**CONJUNTO GRANADA
CLUB RESIDENCIAL ETAPA IV
INFORME DIAGNOSTICO**

BOGOTA, D.C., MARZO DE 2016

CONCREARTE DISEÑO Y CONSTRUCCIÓN LTDA

**ESTE INFORME SE HACE A SOLICITUD DEL CONSEJO DE ADMINISTRACIÓN CONJUNTO
RESIDENCIAL GRANADA CLUB RESIDENCIAL ETAPA IV**

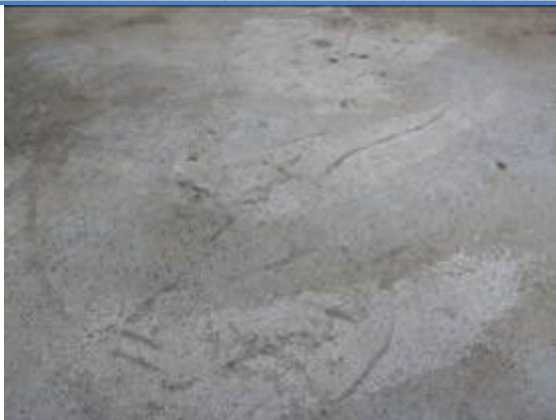
Detalle de reparación de filtraciones por punzonamiento de la impermeabilización debido a rugosidades y hendiduras

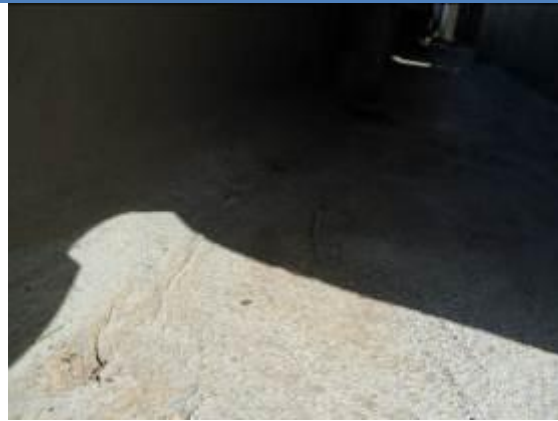
Loza plana adyacente al vacío occidente de la torre .Reparación fallada.

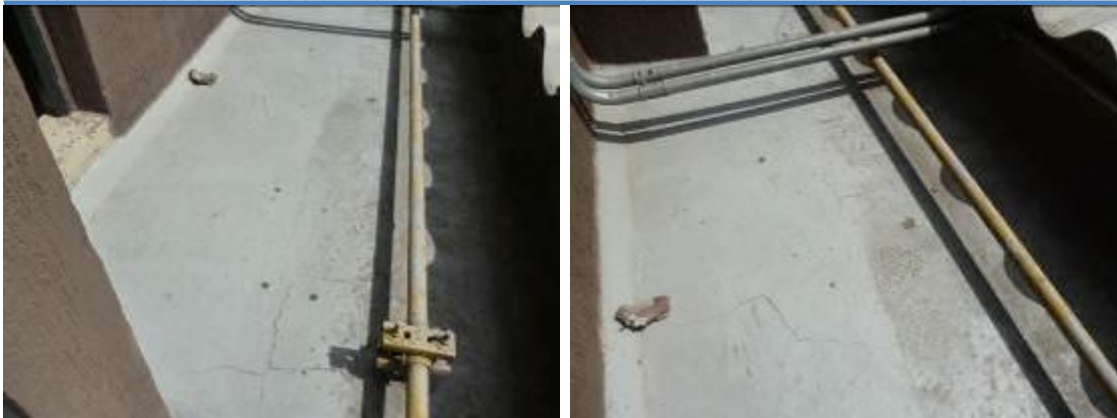
Media caña frente a los medidores de gas torre 2. Material aplicado con pliegues y sobre una superficie rugosa.

Reparación en la media caña de los medidores de gas. Es evidente la deficiente aplicación del impermeabilizante incluso sobre piedras. El material debe ser aplicado sobre superficies bien afinadas y estas condiciones no garantizan la estabilidad de la impermeabilización.

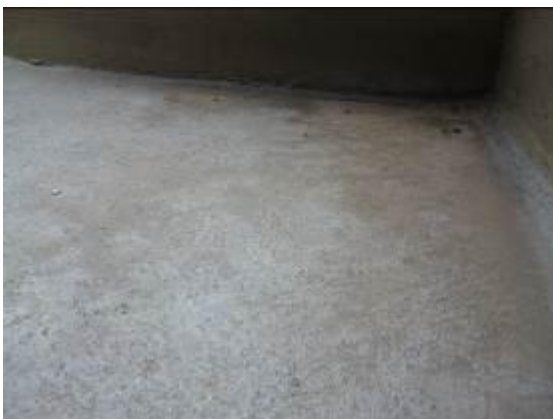
Cubierta cuarto de máquinas. Desagüe en el costado norte muy alto comparado con el nivel de la placa. Situación que permite empozamientos de agua y deterioro acelerado de la impermeabilización.

Segundo desagüe por el costado sur sin pendiente para direccionar el agua al desagüe.

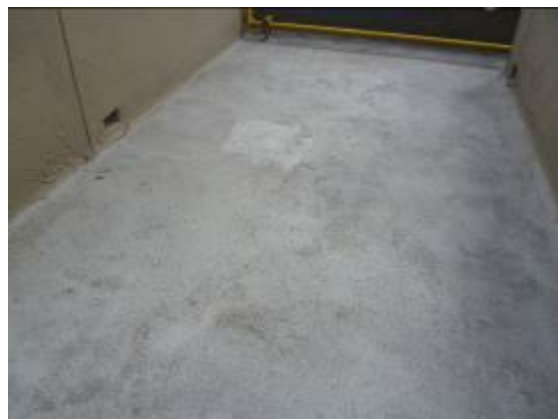
Placa entre el vacío y los medidores de gas Se observa la mala calidad del acabado de la placa donde se aplicó la impermeabilización y la formación de pliegues por deficiente instalación.

Fallas en la impermeabilización torre 3. En estas fotos se observa como ya en los pliegues se rompió la impermeabilización.

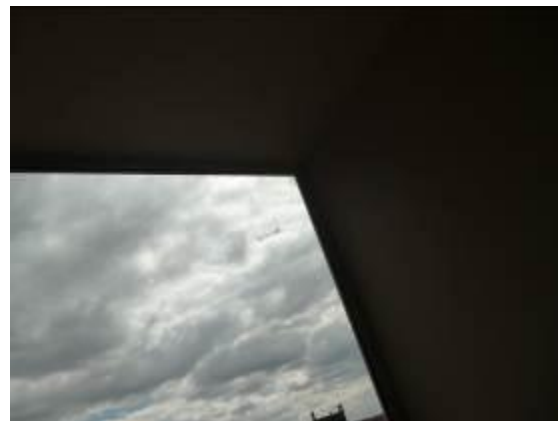
Tramo de teja frente a la escalera de salida por el costado sur de la torre. El remate del roblón no está técnicamente instalado debido a que permite que el agua que se desliza por la teja se filtre hacia el interior de los apartamentos. Se sugiere instalar un flanche de manera que se proyecte el agua fuera de la teja.

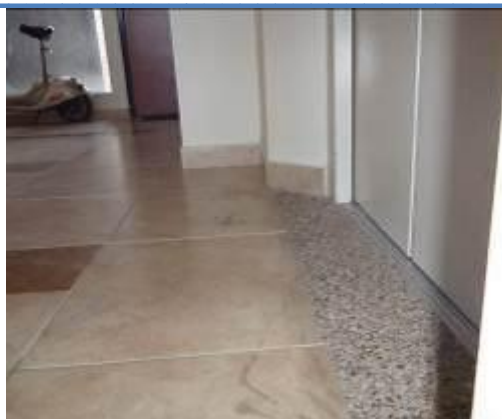
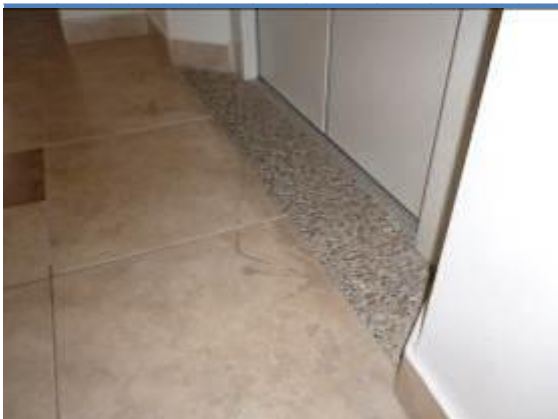
Humedad por ventana ubicada junto al apartamento 1204 la cual actualmente afecta los acabados de techo y muros de esta zona común. La causa es la falta de sello entre perfiles de ventanas y muro.

Ventanas sin gotero que permiten la filtración de agua al interior de la torre 3

Afectación por humedad causada por filtración de agua al interior de la torre 3 junto apartamento 1203

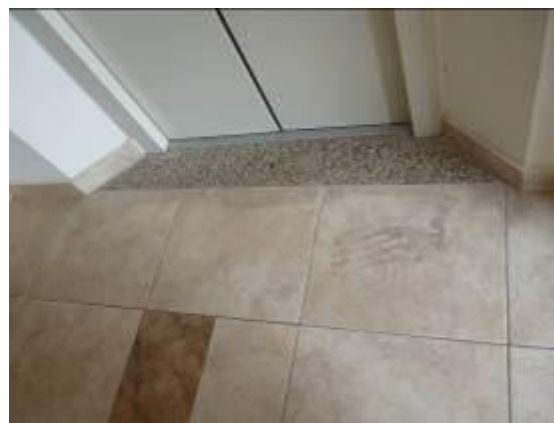
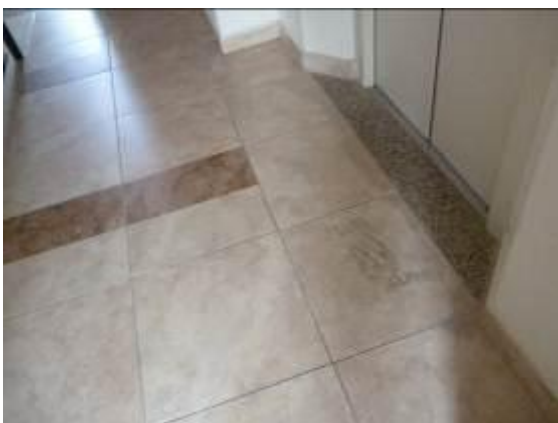
Piso quemado por ácido frente al ascensor piso 10

Acabado de piso quemado por ácido torre 3 piso 5

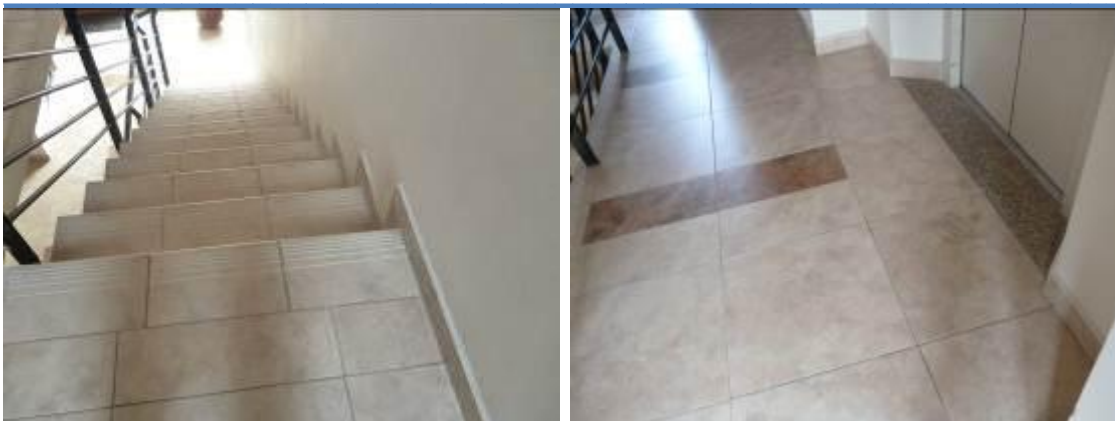
Faltante de emboquillado frente a apartamento 402 torre 3

Piso 3 torre 3 corredor de acceso a apartamentos y escalera afectado por ácido.

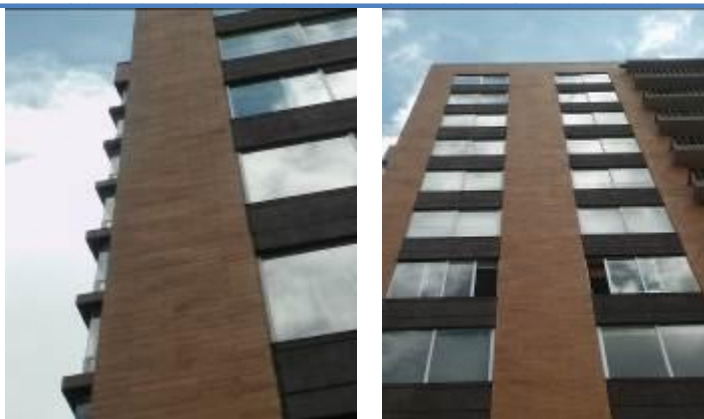
Ladrillo fachada occidental torre 1 piso 5 a piso 12 deterioro por meteorización acelerada

Tramo de ladrillo ubicado en la fachada principal torre 1 costado occidental, se evidencia presencia de meteorización acelerada y delaminación del esmalte natural del ladrillo.

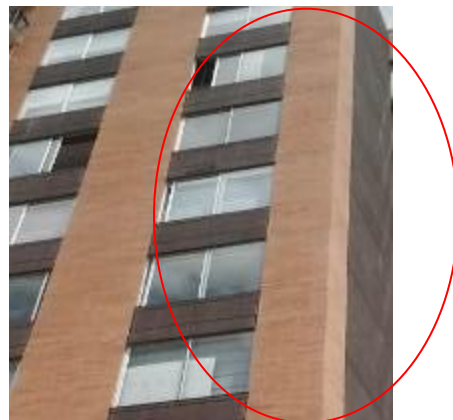
Meteorización acelerada y delaminación del ladrillo en la fachada principal de la torre 2.

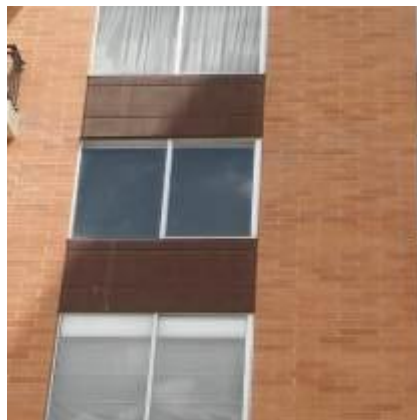
La fachada posterior de la torre 2 se encuentra afectada por meteorización acelerada y media en el área de muro de remate de cubierta y esquinas de fachada como se evidencia en las fotografías.

Se evidencia deterioro del ladrillo por meteorización acelerada y media en gran parte de la fachada posterior torre 2.

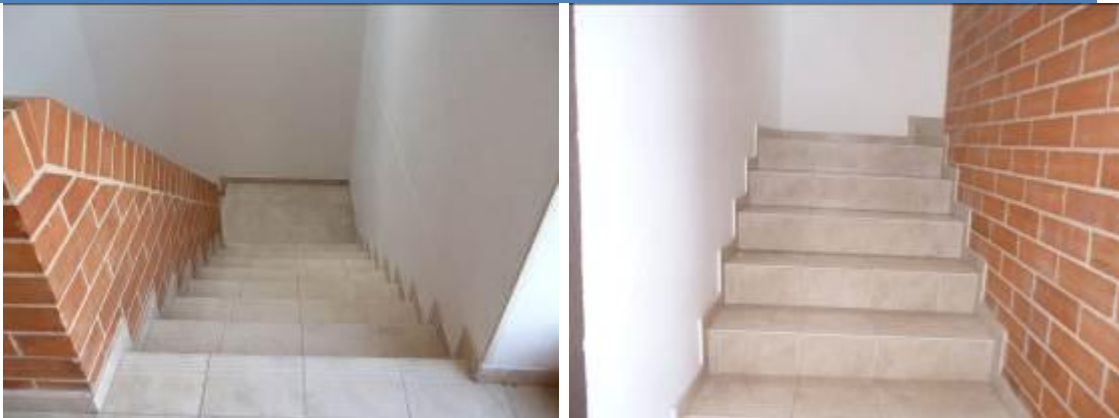
Zonas verdes sin presencia de desagües ni filtros

Jardineras ubicadas junto a las torres sin desagües ni filtros

Las zonas verdes y jardines ubicados dentro del conjunto presentan empozamientos de agua debido a que no se conoce la ubicación de los filtros y desagües para realizar el mantenimiento a la red de desagüe.

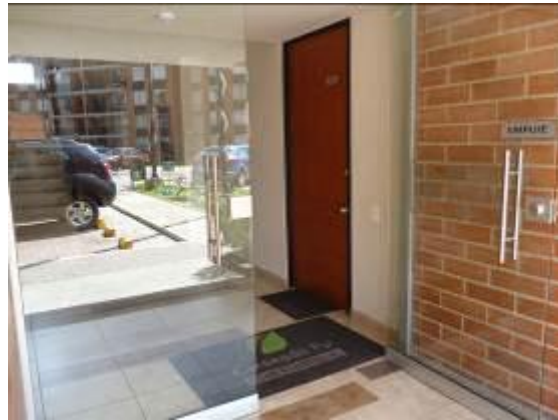
En el caso de aberturas acristaladas, se debe disponer una señalización visual. (Véase la NTC 4144)...”. La norma NTC 4144 determina que las señales visuales ubicadas en las paredes deberán estar a alturas comprendidas entre 140 y 170 centímetros. Adicionalmente las puertas de evacuación del salón social abren en sentido contrario de la evacuación por norma de accesibilidad. Decreto 1538 del año 2005 artículo 9 Cita *“Las puertas principales de acceso a toda construcción, sea esta pública o privada, se deberán abrir hacia el exterior o en ambos sentidos, deberán así mismo contar con manijas automáticas al empujar. En ningún caso, pueden invadir las áreas de circulación peatonal”*. Por lo anterior se le solicita al constructor realizar las obras correspondientes para que esta norma se cumpla.

Puerta de acceso a la torre 1 sin señalización

Las puertas deben abrir en sentido de la evacuación, es decir, hacia el exterior.

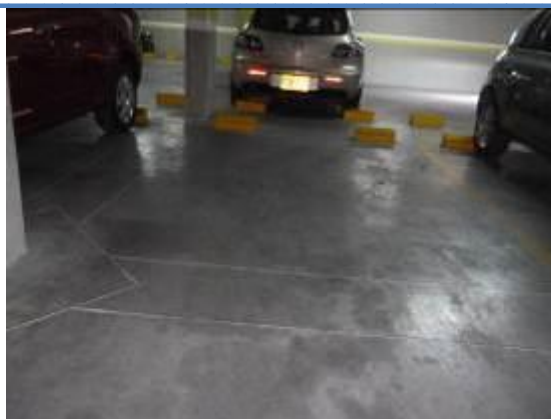
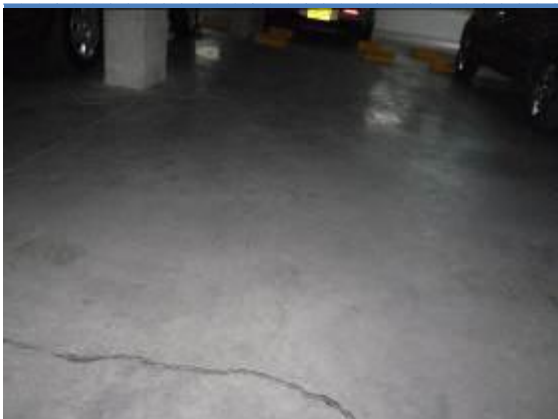
Fisuras existentes adyacentes al parqueadero 117

Fisuras junto al parqueadero 118

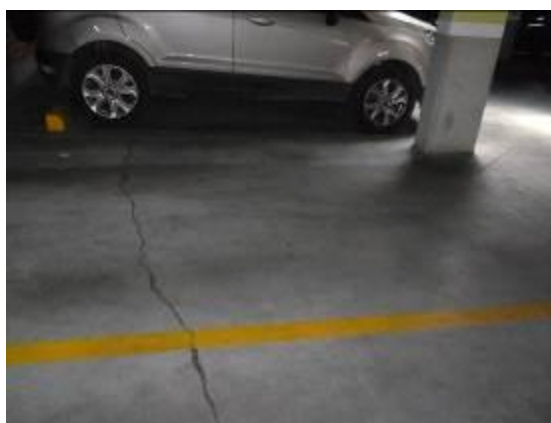
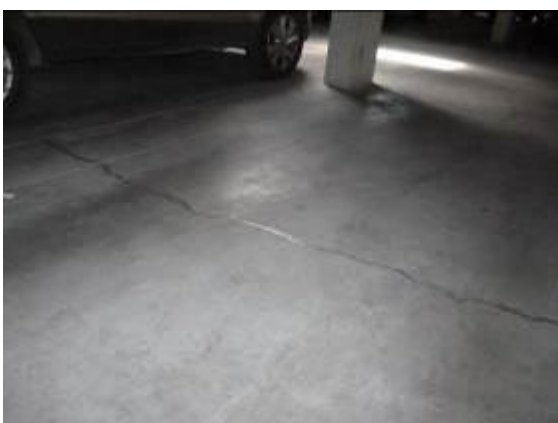
Fisuras existentes junto al parqueaderos 109 donde se evidencia que las fisuras fueron tratadas, sin embargo estas alargaron su longitud y ancho.
